H27-B-3 深度99.50~99.68m 最新活動面の条線方向 (No.125) を変更

H27-B-3 深度119.11~119.25m 最新活動面の深度 (No.126) の変更、全景写真の記載 (No.127) の修正

敦賀発電所2号炉 敷地の地形、地質・地質構造について

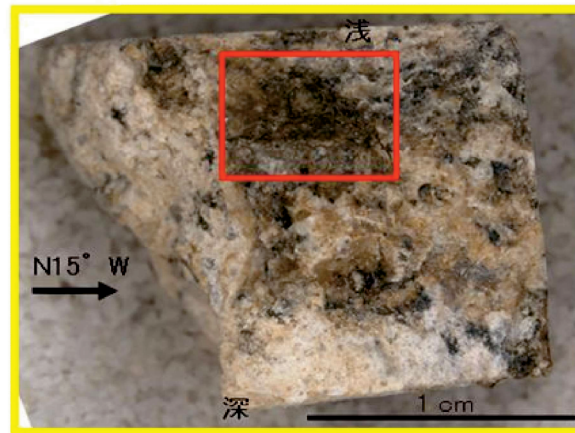
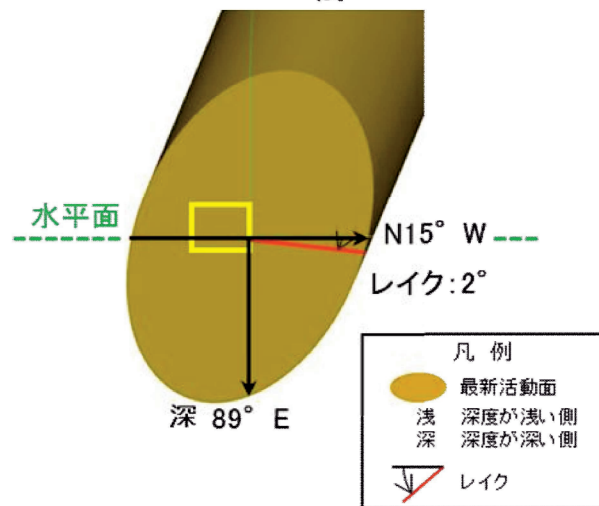
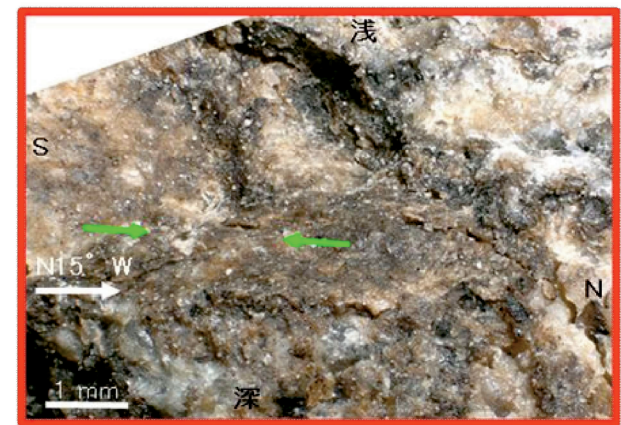
- H27-B-3孔 深度99.56mの断層面の走向・傾斜はN15°W89°Eであり、2Rの条線が認められる。

・前頁の図3に、計測した条線値を走向・傾斜等を用いて補正したレイクを赤線で表示している。

第7.4.4.335図 (3) 破砕部性状 H27-B-3 深度119.11~119.25m (変位センス、薄片観察による断層岩区分(1/3))

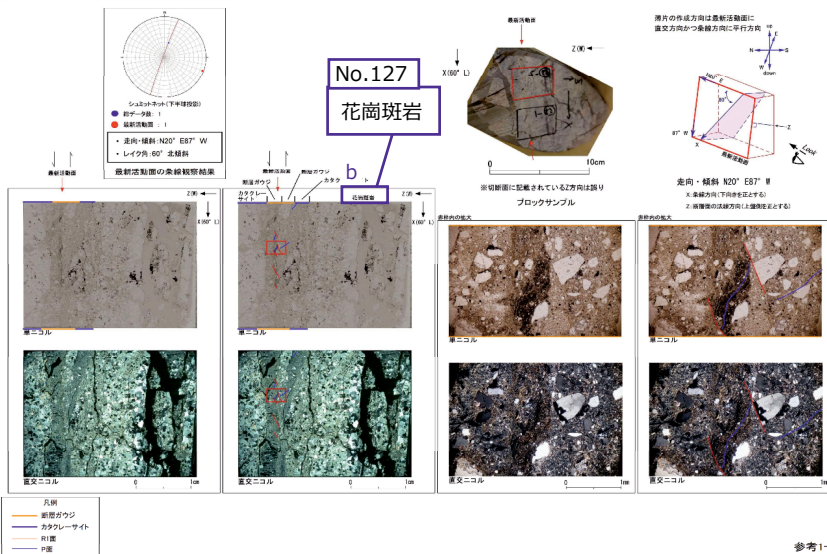
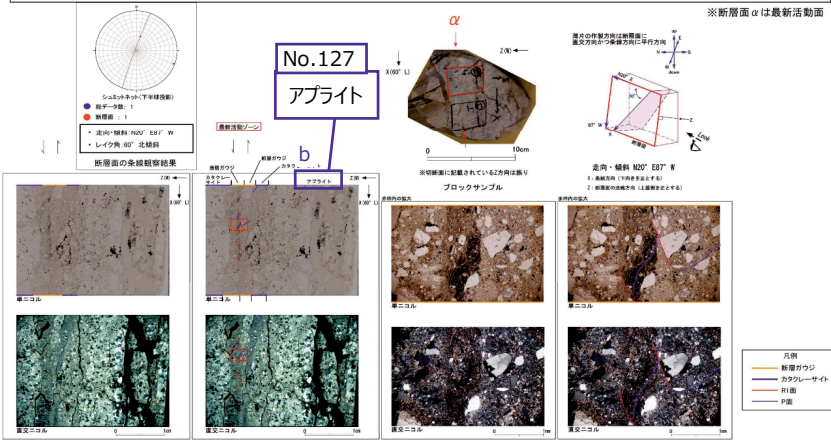
- ・最新活動面の深度を119.18mに変更 (No.126)

【理由】コアの再観察を行い、細粒部を伴い最も直線的である119.18mと再認定した。

- 従前提示していたデータでは性状一覧表に数値の記載はないが、最新活動面の位置として、コア写真の下側の矢印を断層ガウジではない同色の岩片を断層ガウジと誤認して付けており、それとコア写真の上側に正しく付けた矢印とを結んで深度119.15mとし、薄片観察結果にも深度119.15mと記載していたが、以下のことから、最新活動面の深度を「119.15m」から「119.18m」に変更する。
- 当初のコア観察では、深度119.18mを主せん断面としており、深度119.15mをせん断面とするような記載はない。コアの再観察においても、細粒部を伴い最も直線的であることから、深度119.18mが最新活動面であることを確認した。
- 従前提示していたデータの最新活動面の矢印の位置及び深度は、上記に示したように誤認したことによるものである。

No.126  
a (フォーム見直しにより数値の記載なし)

最新活動面認定根拠 (H27-B-3 深度119.11~119.25m)

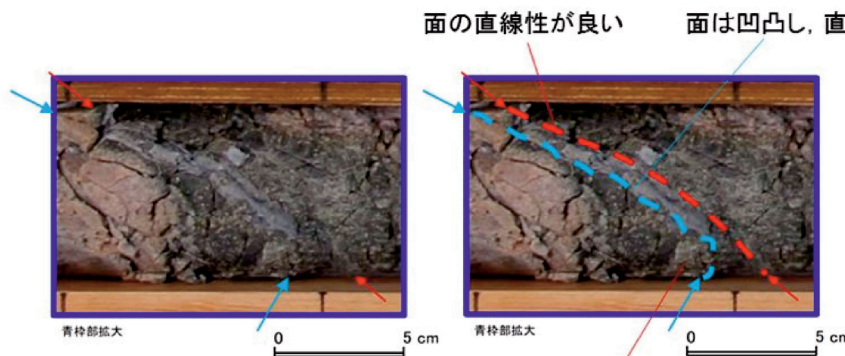
断層ガウジと同色の岩片が近傍の断層ガウジとつながって見えたため、最新活動面を水色矢印の位置に付けてしまった。

・細粒部を伴い最も直線的であることから、深度119.18mのせん断面を最新活動面に認定した。

第7.4.4.336 (3) 破砕部性状 H27-B-3 深度129.84~129.91m (変位センス, 薄片観察による断層区分(1/3))

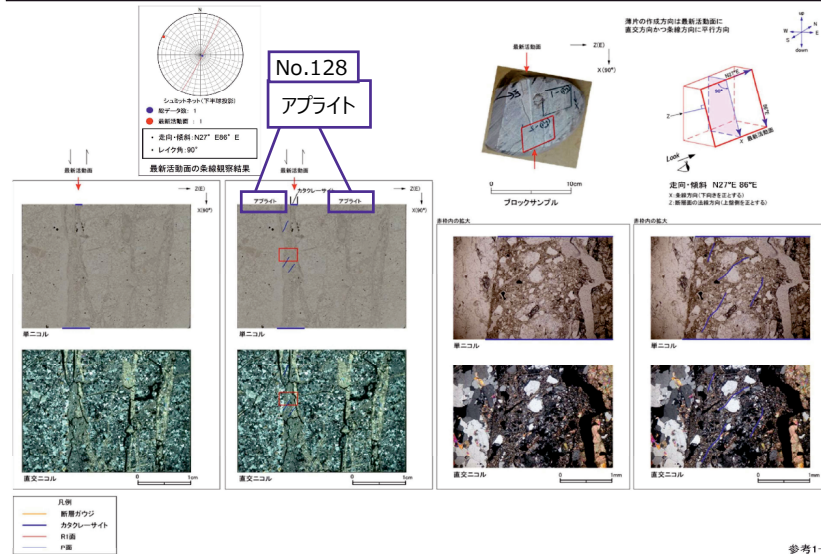
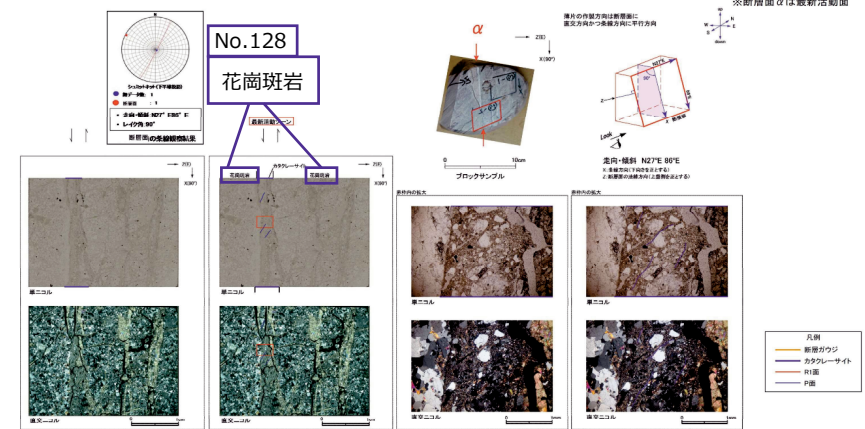
H27-B-3 深度129.84~129.91m 全景写真の記載 (No.128) の修正
